Pytania dotyczące treści SWZ postępowania: „Remont drogi gminnej nr 105906B w m. Wierzbowo”

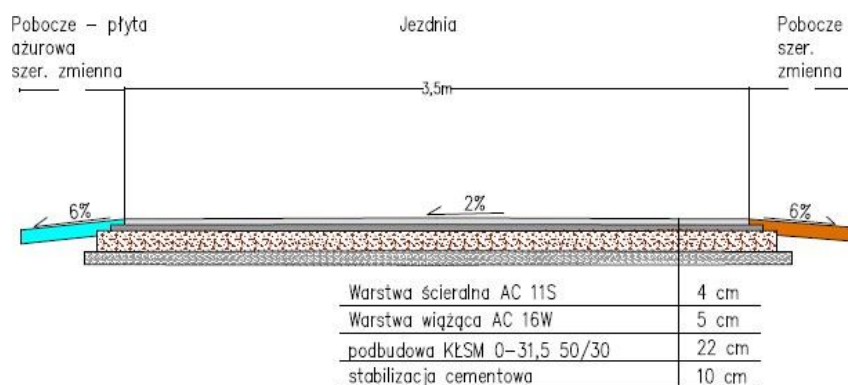
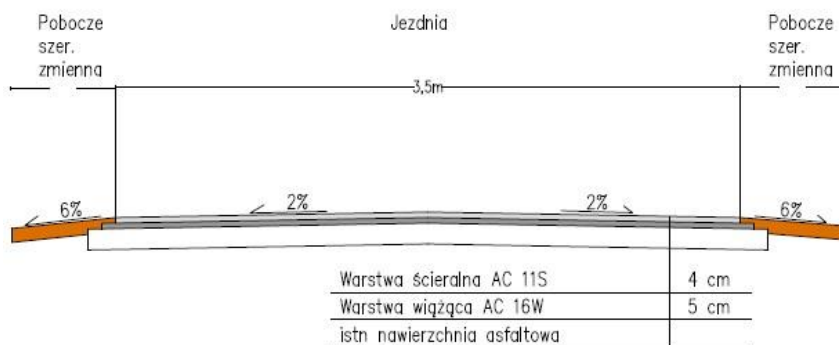
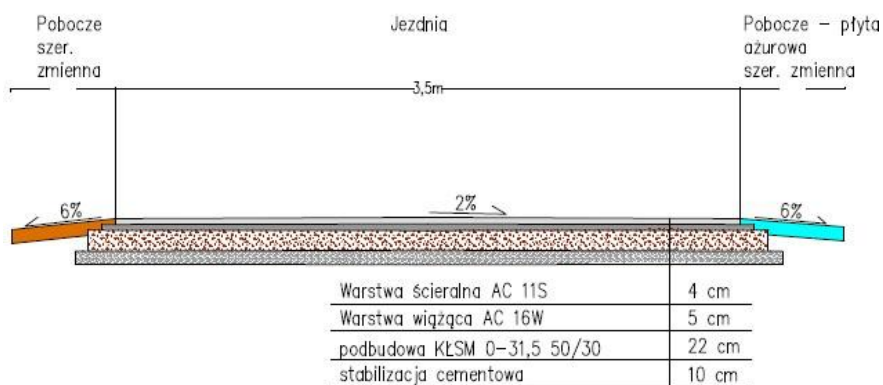
Z przedmiaru wynika, że Wykonawca ma zadanie ułożyć siatkę zbrojącą na poszerzeniach.

14	Kalkulacja własna		Ułożenie siatki zbrojącej do nawierzchni asfaltowych na poszerzeniach		50,00
			50*1		50,00000

Wykonawca zwraca się z prośbą o wskazanie parametrów siatki zbrojącej oraz wskazanie lokalizacji poszerzenia jezdni. Z opisu technicznego jak również z przekrojów normalnych nie wynika na jakim odcinku planowane jest poszerzenie jezdni wzmocnionej siatką zbrojącą.

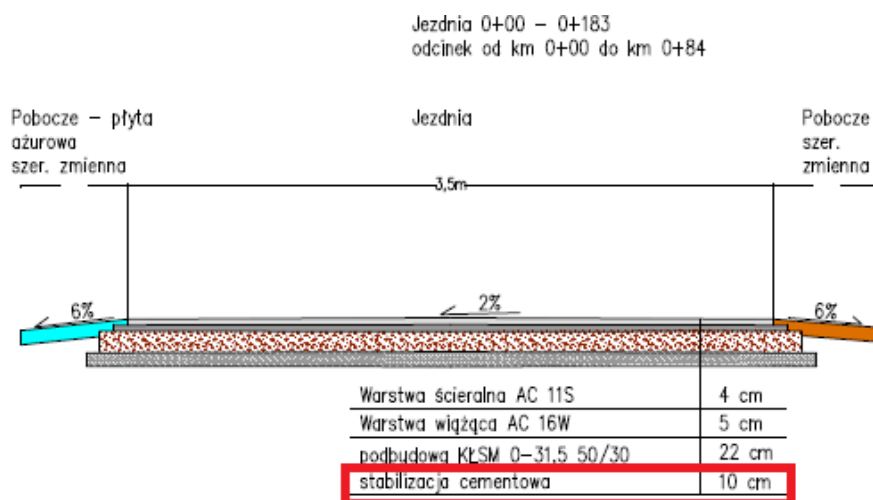
Z przedmiaru wynika, że Wykonawca ma zadanie wykonać podbudowę z gruntu stabilizowanego cementem grubości 10 cm, natomiast załączono SST pt. SST .04.05.01. STABILIZACJA PODŁOŻA CEMENTEM, co oznacza, że warstwę traktuje się jako podłoże ulepszone, a nie podbudowę. Wykonawca zwraca się z prośbą o ujednocnienie zapisów oraz wyjaśnienie, czy ww. warstwa może być wykonywana metodą na miejscu.

7	KNR 2-31 0111-0300		Podbudowy z gruntu stabilizowanego cementem, wykonywane mieszarkami doczepnymi, grubości 10cm po zagęszczeniu	m2	795,40
			194*4,1		795,40000

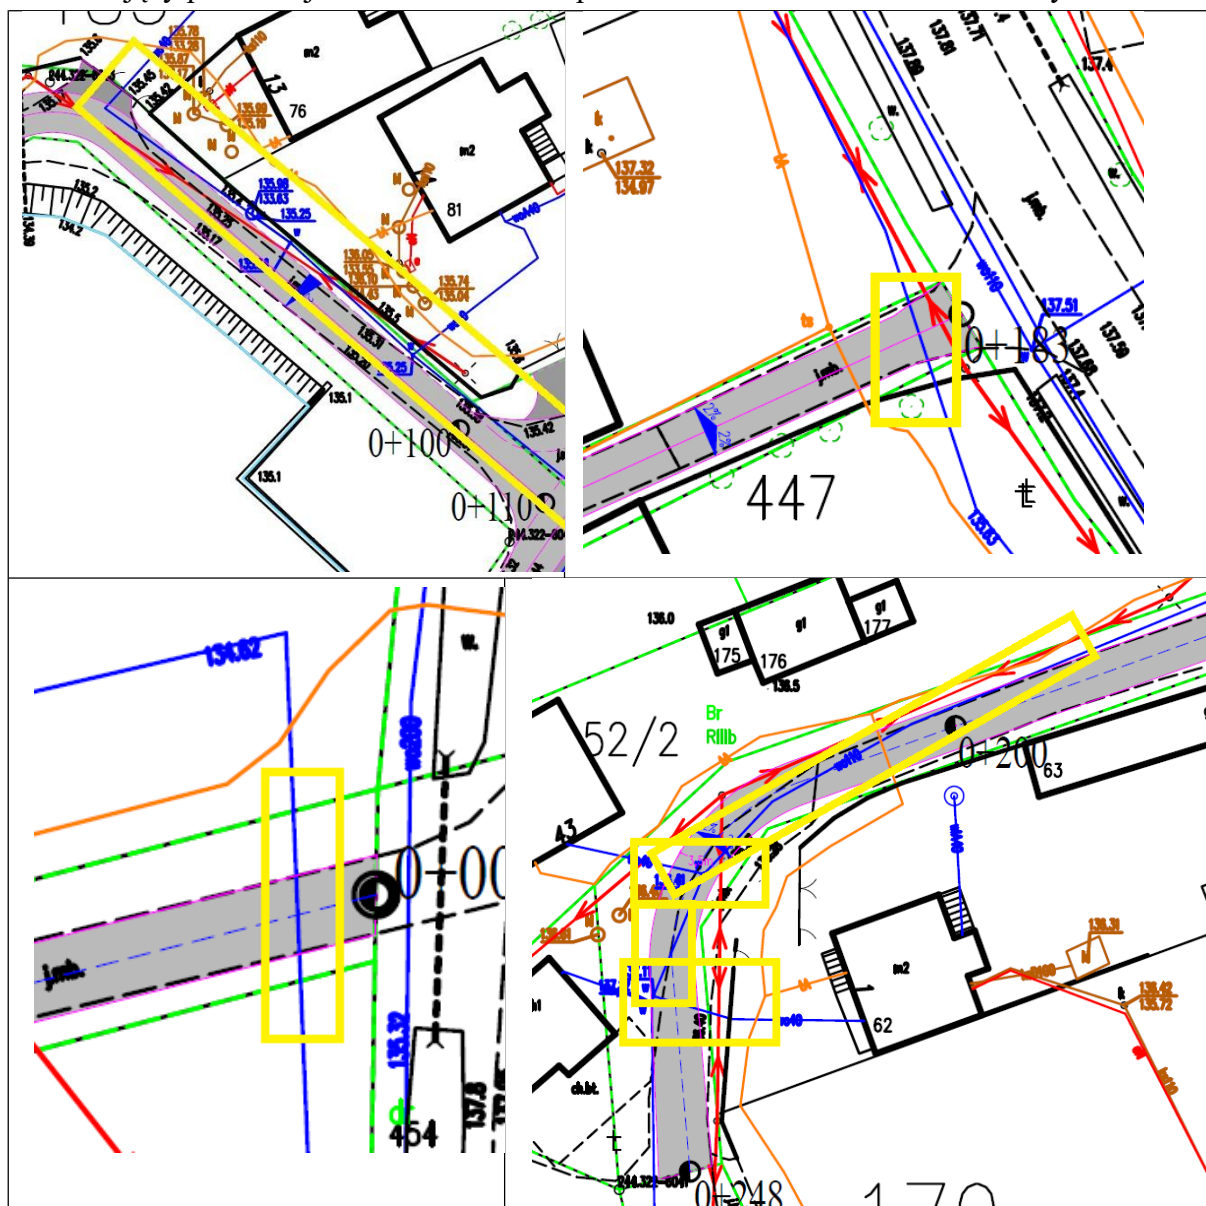
Na rysunku PZT Wykonawca zauważył liczne sieci wodociągowe biegnące w poprzek jezdni oraz wzdłużnie w osi oraz w jej krawędzi. Wykonawca zwraca się z prośbą o wyjaśnienie czy Zamawiający przewiduje przełożenie sieci wodociągowej poza nawierzchnię jezdni, a w przypadku sieci wodociągowej biegnącej w poprzek jezdni i w krawędzi jezdni czy Zamawiający przewiduje konieczność zabezpieczenia sieci w formie rur osłonowych?

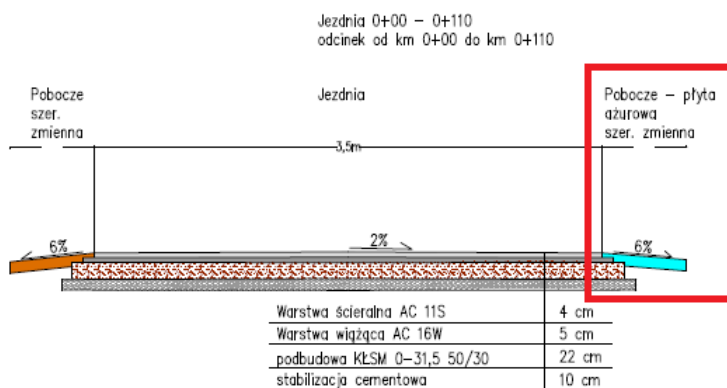
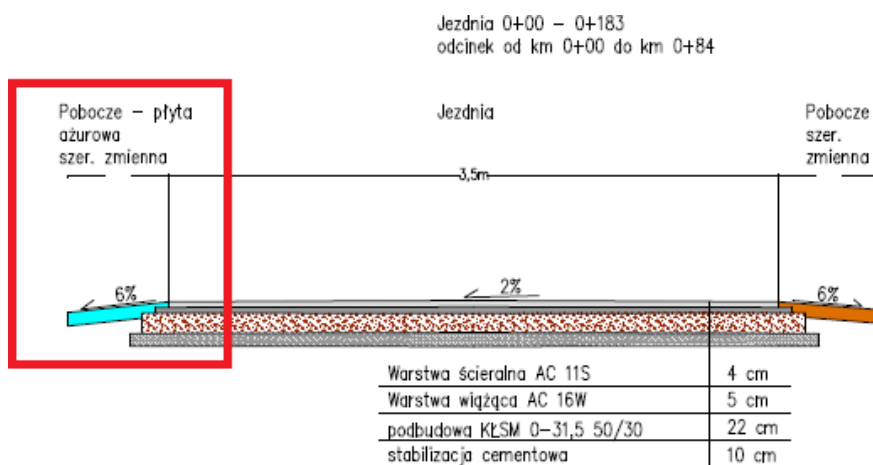
Z przedmiaru wynika, że Wykonawca ma zadanie ułożyć płyty ażurowe typu MEBA grubości 10 cm i wypełnić je pospółką.

17	KNR 2-31 0511-0300	Analogia - Nawierzchnie poboczy utwardzonych z płyt ażurowych typu MEBA gr 10cm z wypełnieniem przestrzeni pospółką	m2	388,00
		194*2		388,00000

Z uwagi na fakt, że na przekrojach normalnych szerokość pobocza zabezpieczonego płytami ażurowymi jest zmienna, Wykonawca zwraca się z prośbą o przedstawienie rysunku – szczegółu rozmieszczenia płyt mając na uwadze ich wymiar tj. 60 x 40 x 10 [cm]. Wykonawca wraca się z również z prośbą o wyjaśnienie w jaki sposób mają zostać ułożone płyty w lub dwóch rzędach, równolegle czy na mijankę? Dodatkowo Wykonawca zwraca się z prośbą o przedstawienie stosownego STWiORB na powyższy zakres.
